VISITA TÉCNICA CONVOCATORIA SGCAN-C- 04-2023

Proceso: Acondicionamiento de Centro de Datos de la Secretaría General de la Comunidad Andina

PREGUNTAS Y RESPUESTAS VISITA TECNICA SGCAN-C-04-2023

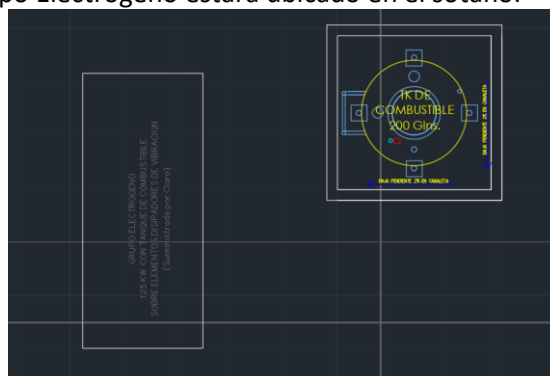
8. Según DU los cables de alimentación del tablero de paso que llegan a una llave de 400A. es de 95mm², pero ese cable solo soporta 330A.

Consulta: Se va a mantener ese calibre de cable porque según normas la capacidad del cable debe de ser superior a la capacidad de interruptor, se recomienda un cable de 185mm²

Respuesta: Se permitirá que el oferente pueda plantearla como una mejora en su propuesta.
